Z n a l e c k ý p o s u d e k

o příčinách prásaků

se dne 22.5.1975 byl jsem požádán o podání znaleckého posudku o příčinách poruch železobetonových siláckých věží, postavených národním podnikem Posední stavby, závod Ostrava, podle projektu Agroprojektu Opava v Lubině v letech 1972 - 1974.

Předmětem posudku má být zjištění, v čem je příčina prásaků těchto věží, zejména jde-li o vadu stavebních prací či zda příčina spočívá ve vadném projektu. Mále má být součástí posud-

Obr. 16 Schema porušení a rtg. snímkování věže č. 2

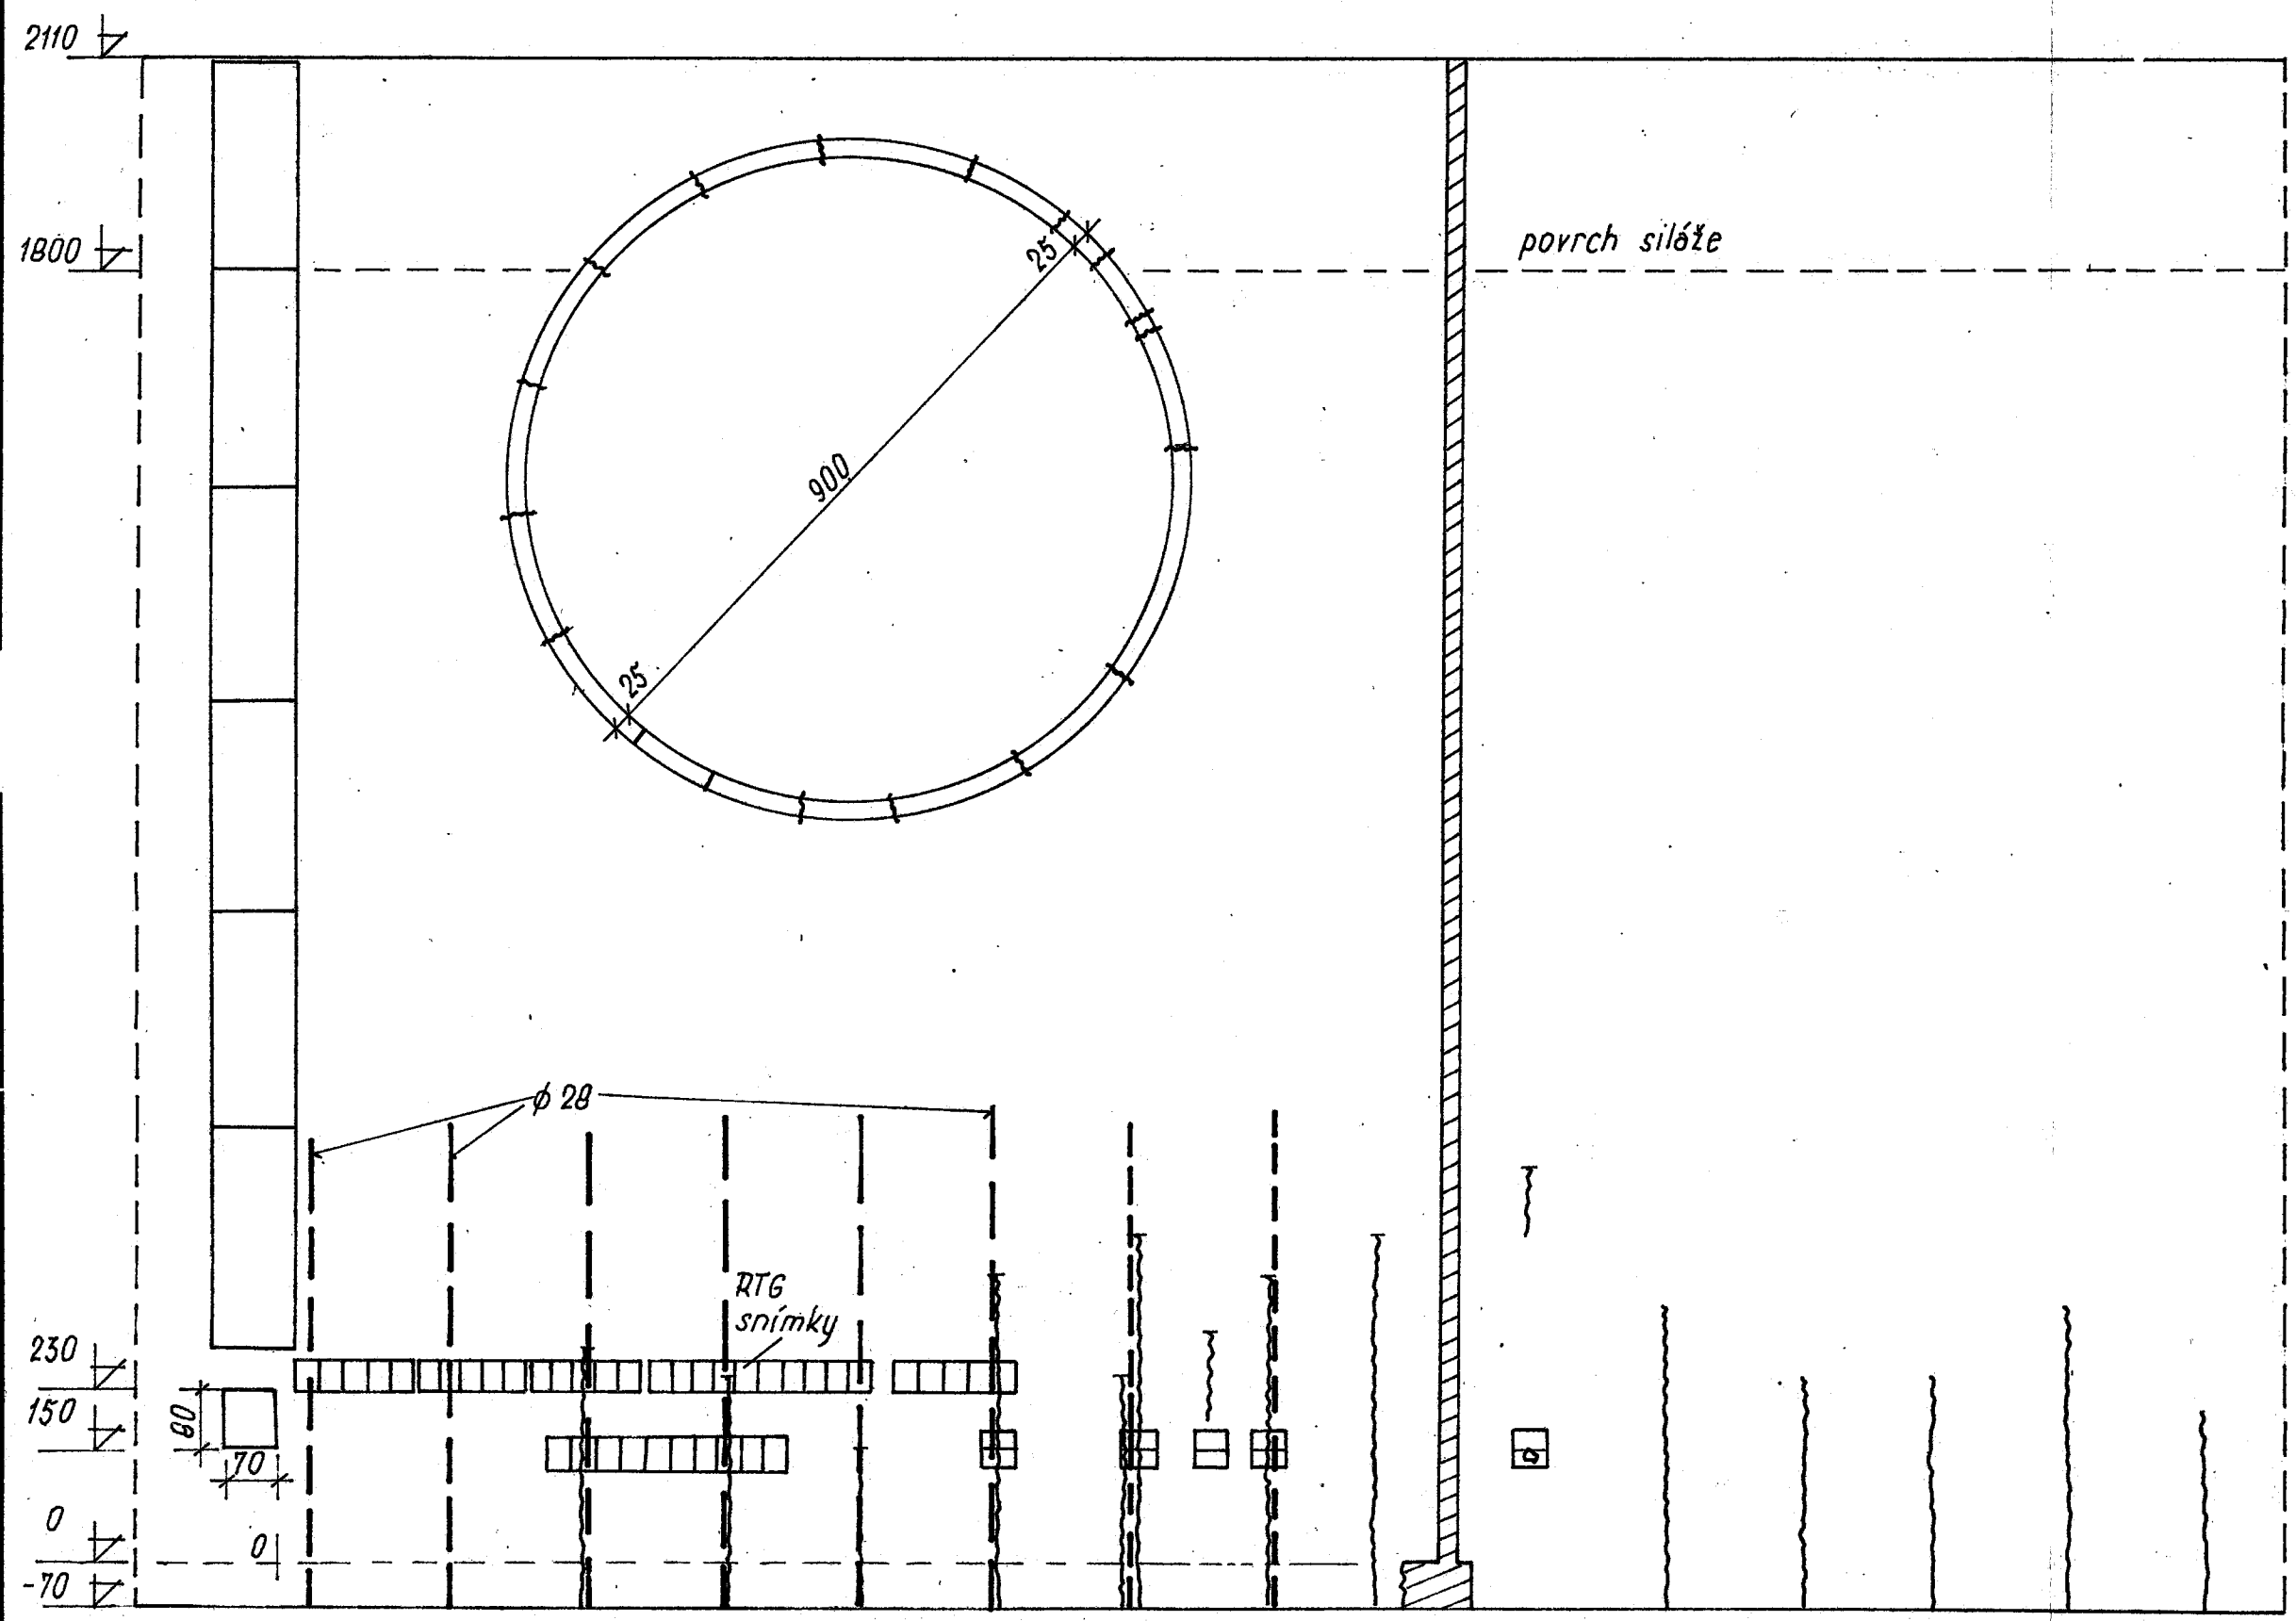
Schéma porušení trhlínami po celém obvodu je ukázáno
na příkladu věží 2, 1 a 2, 12 na obr. 14, 15, 16; u ostat-
ních věží /jež byly již zaplněny/ je porušení obdobného
charakteru. Největší rozsah svislých trhlín a proskanějších
míst /v svislých výškách/ byl konstatován u věží 1 a 12
/cca po 1 m obvodu/. U věže 2, v době prohlídky přírodně,
byly zanedbatelně pouze největší svislé trhliny opakující se po
170 - 200 cm po celém obvodu.

- dílky přesahů byly nalezeny více než 30 cm, více než 100 cm, 75 cm, 135 cm, 140 cm, a 170 cm
- stykovaná výstup je vesměs v těsném kontaktu
- počet svislých trubek je po obvodu 12, tj. cca po 135 cm, což souhlasí se vzdáleností vapurních tyčí. Trubky se skutečně důsledně objevují v průseku se vapurnou tyčí, jak bylo prokázáno snímky provedenými přes 8 trubek /na vodovodních kotlích 430, 420, 610, 990, 1200, 1380, 1740/ /viz obr. 16/.

Obr. 18 Uspořádání výztuže podle rtg. snímku na věži č. 5

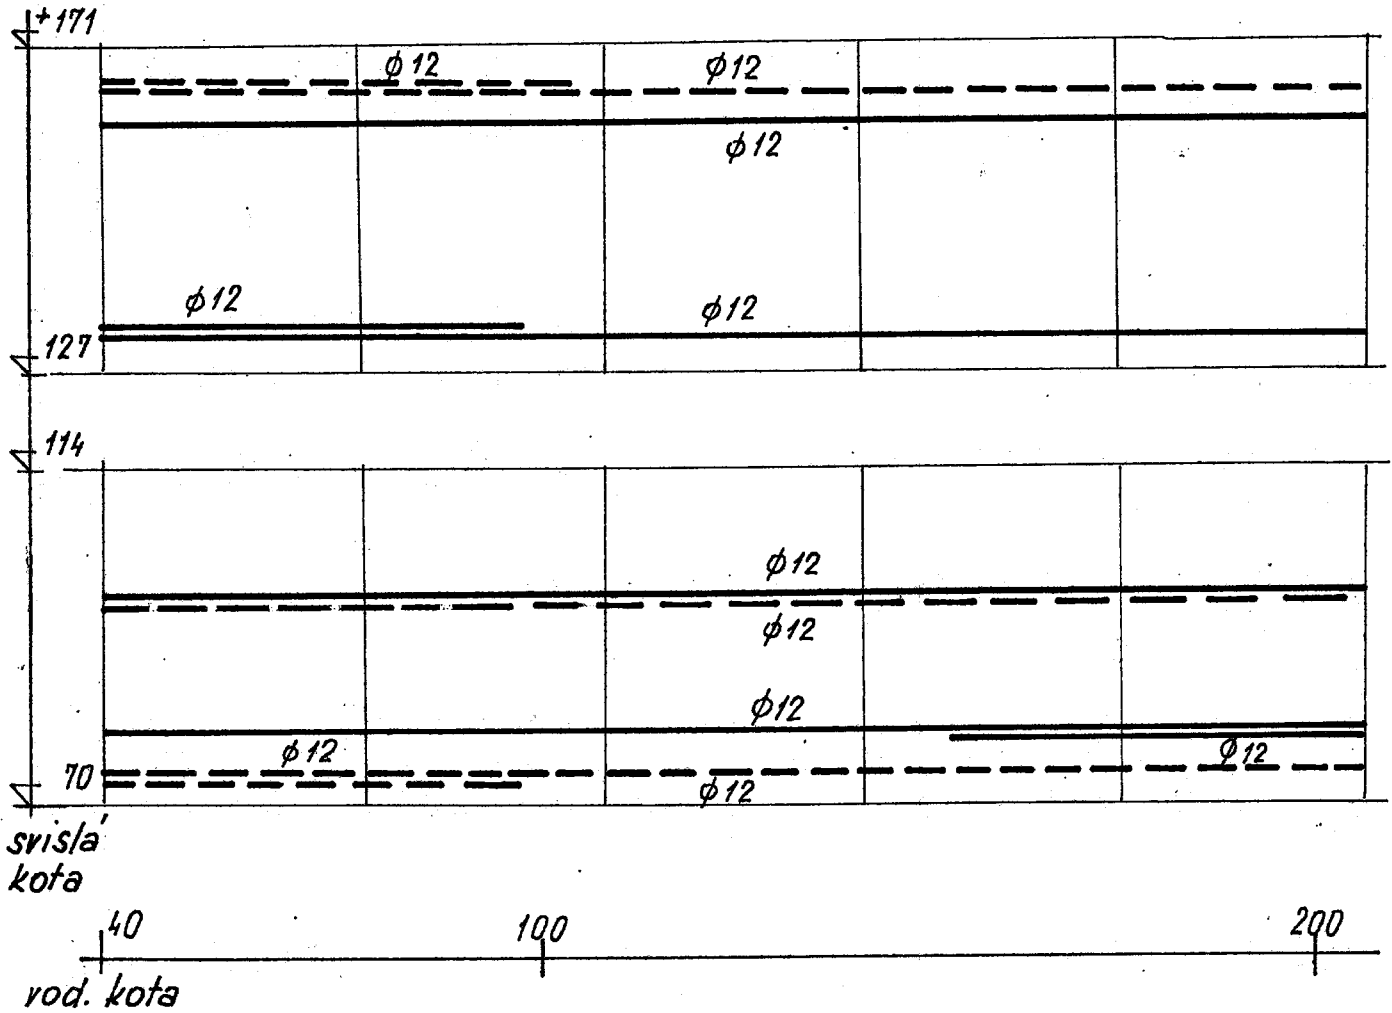
- u pety vlny, tedy s kotelními železy obou tříd, byly nalezeny u vnějšího povrchu stědivů ϕ 10 a ϕ 12 /průměrně ϕ 10,8/ ve vzdálenosti od 2 do 75 cm, v průměru 14,3 cm.
- u pety vlny, tedy s kotelními železy obou tříd, byly nalezeny u vnitřního povrchu stědivů ϕ 10 a ϕ 12 /průměrně ϕ 10,9/ ve vzdálenostech od 2 do 74 cm, v průměru 20,5 cm
- na úrovni cca 150 cm v rozsahu vodovodní kotelny 430 - 610 byla nalezena téměř vodovodně ležící vapurná tyč ϕ 25 /viz obr. 16/
- v rozsahu vodovodní kotelny 390 - 610 nebyla nalezena svislá vapurná tyč, ačkoliv by měla být /podle polohy tyče na kotli 55 cm/ v místě 445 cm

Obr. 31 Průběh celkových tahových sil

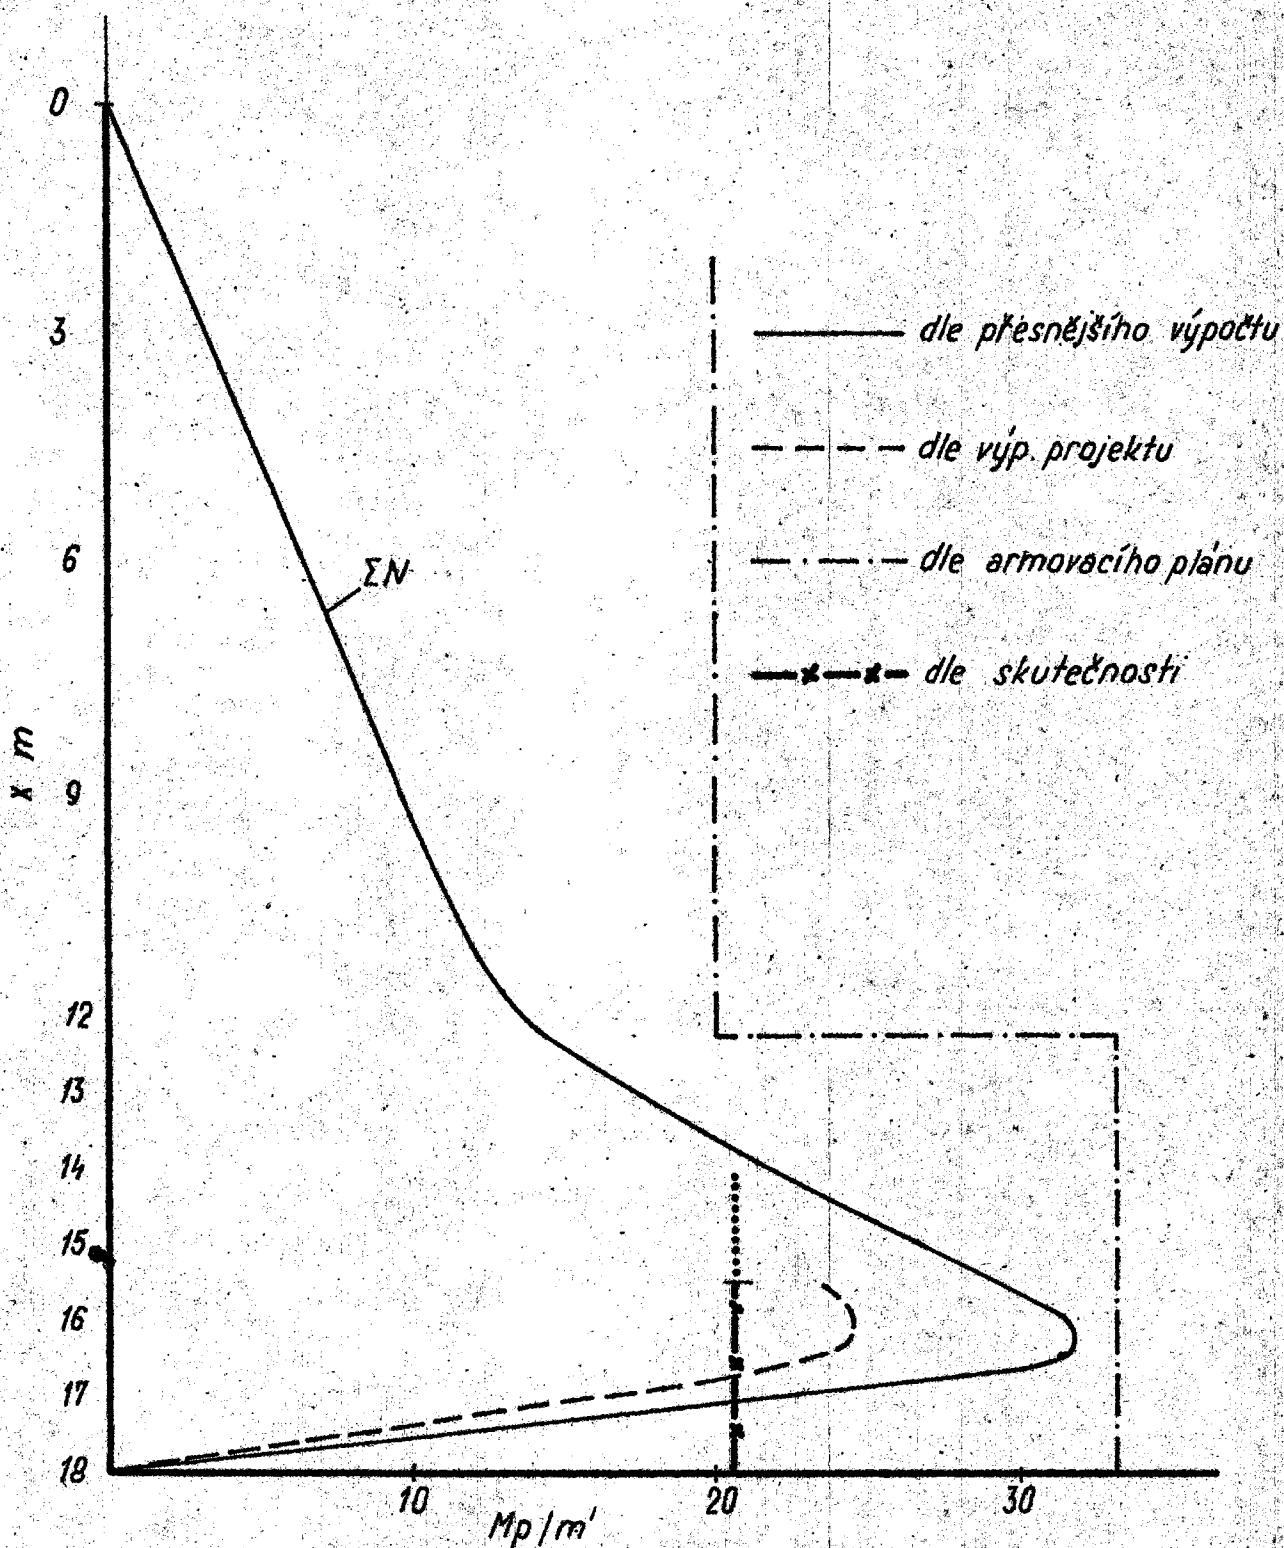
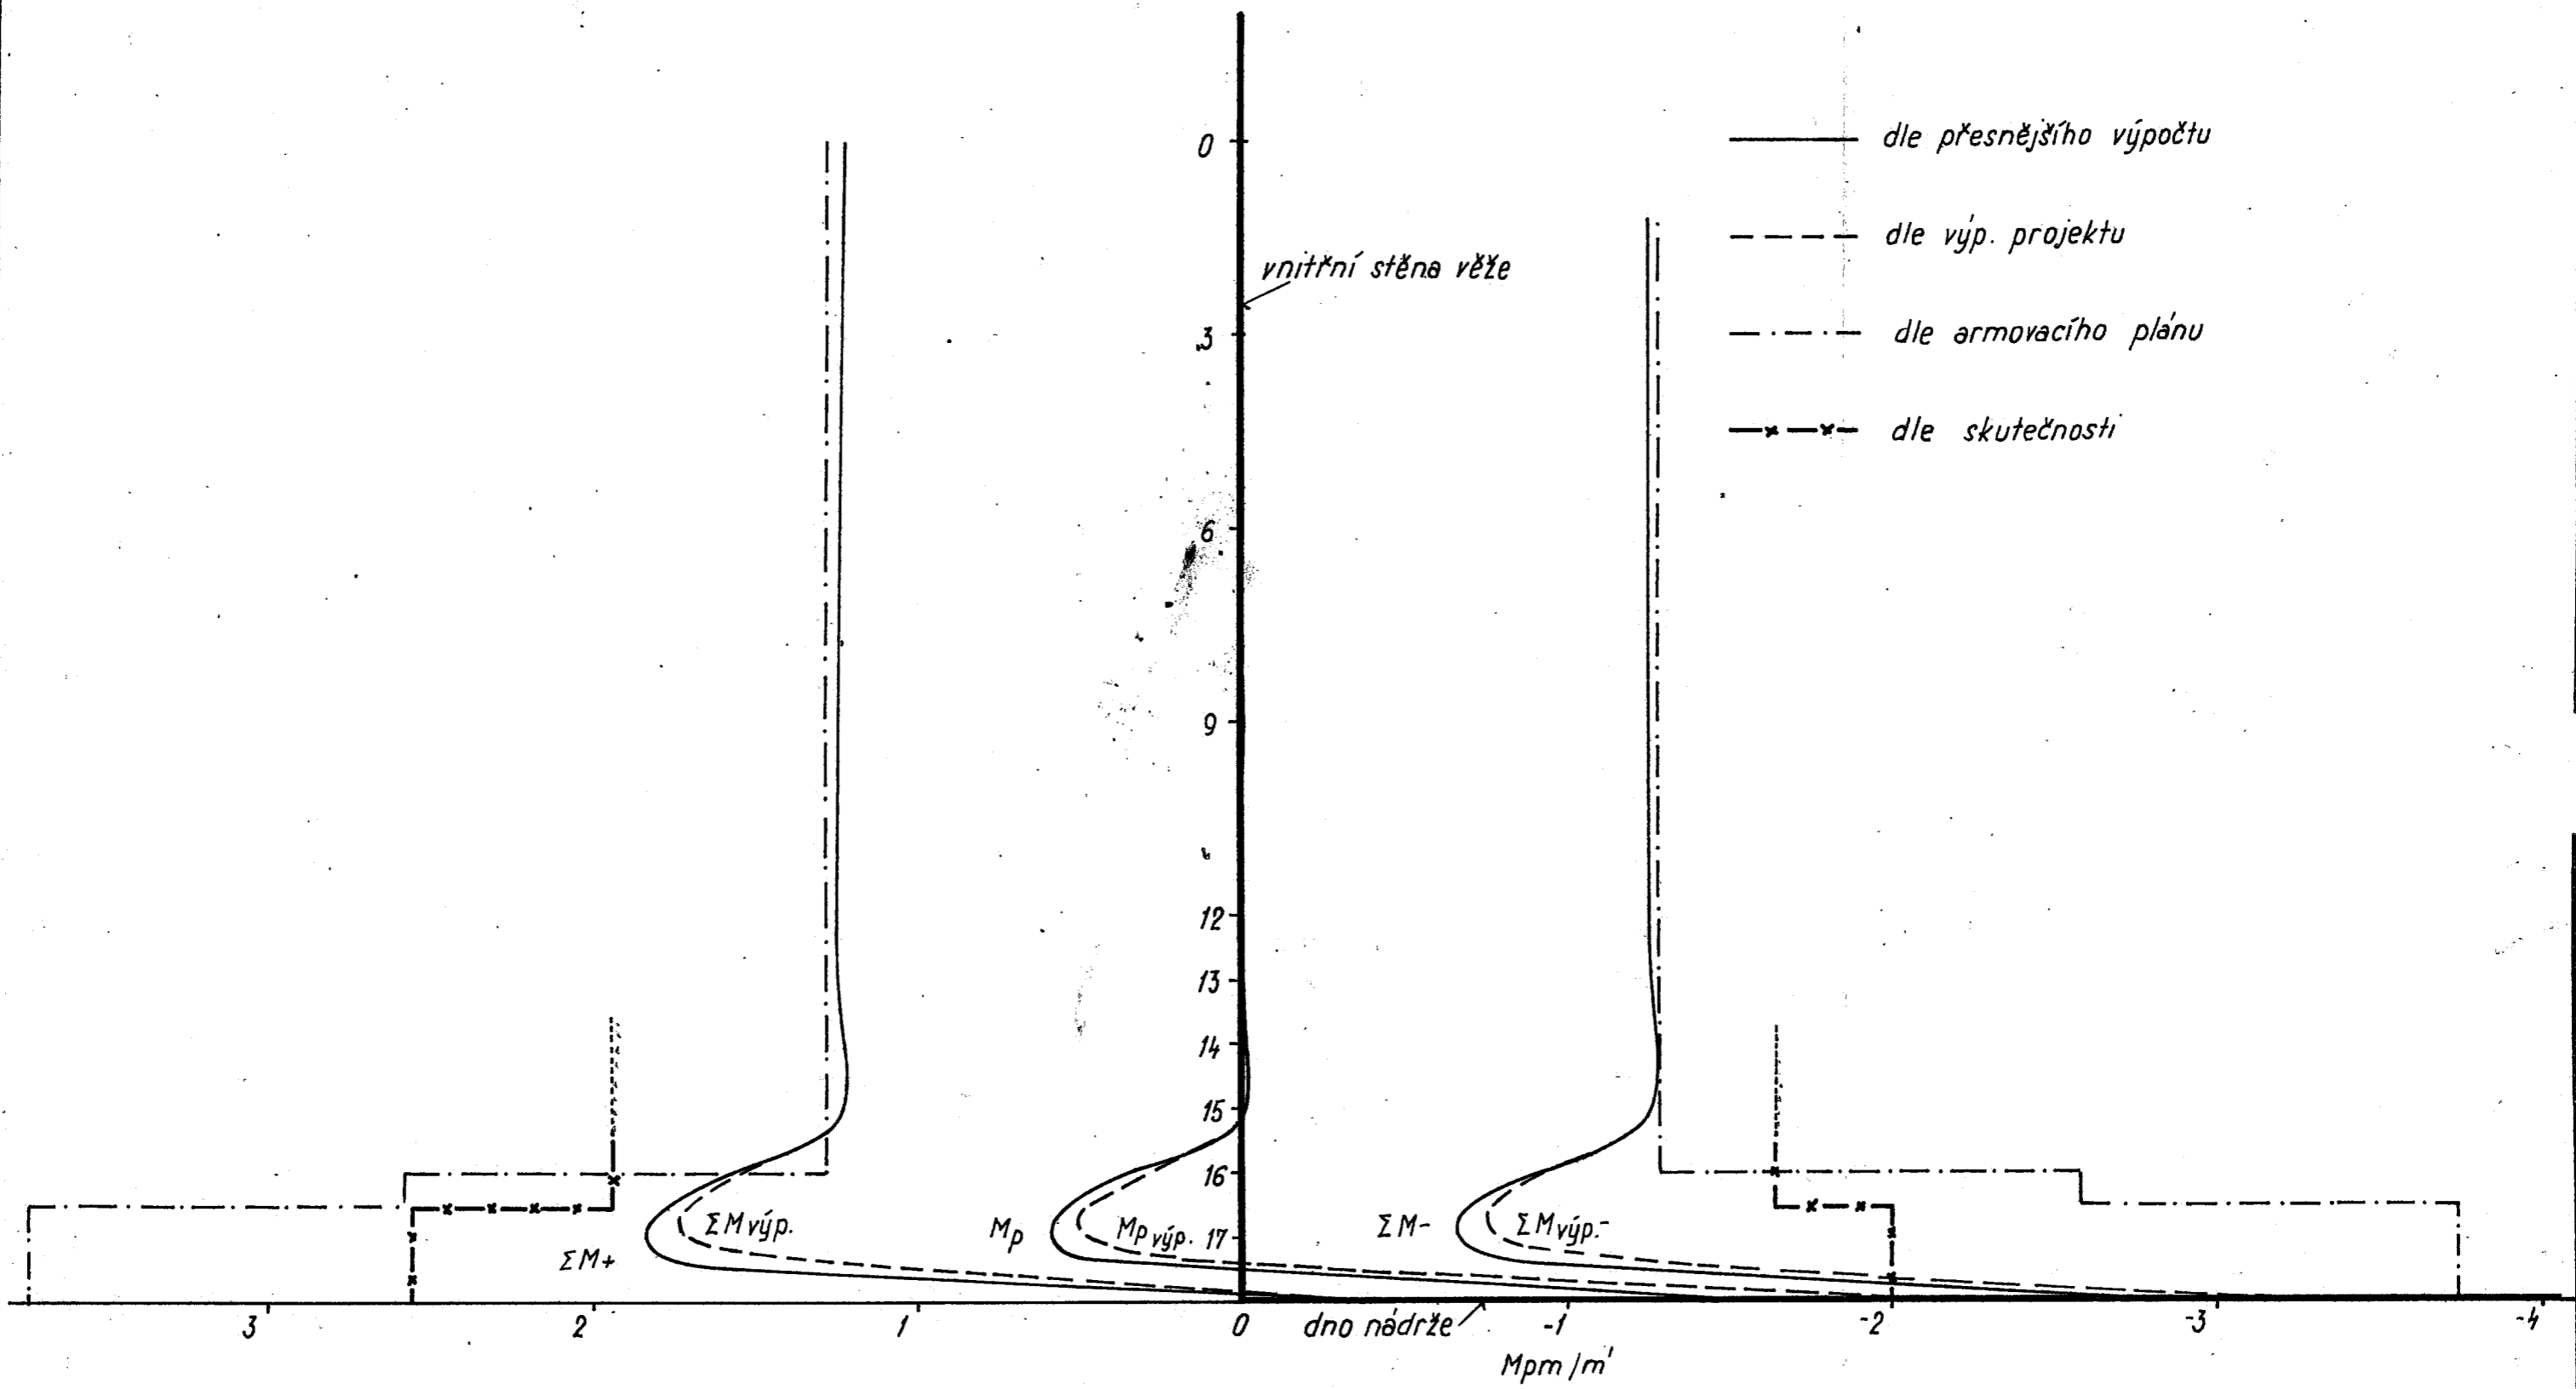
Jsou vyneseny na obr. 31, 32 a srovnány s výsledky podle statického výpočtu projektu. Dále jsou uvedeny v tomto obrázku hodnoty vnitřních sil, které odpovídají projektem navrženému vyztužení (podle armovacího plánu) a konečně jsou v tomto obrázku vyneseny i hodnoty vnitřních sil, jak odpovídají skutečně provedenému vyztužení podle namátkového zjištění u 4 věží.
